ILMAILUHALLITUKSEN TIEDOTUKSIA  
INFORMATION FROM THE NATIONAL BOARD OF AVIATION**MUUTOSMÄÄRÄYS**  
**AIR WORTHINESS**  
**DIRECTIVE**

M 553/73 Muutos 1

553. M-määräys No. 553/73: Potkurin kiinnityslaipan tarkastaminen syöpymien varalta

Liite muutosmääräykseen M 553/73: Ilmoitus potkurinkiinnityslaipan syöpmisestä

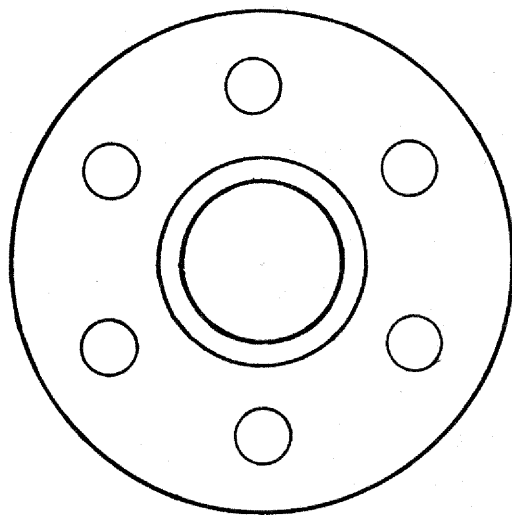
Piirrä syöpmän laajuus karkeasti allaolevaan piirrokseen.
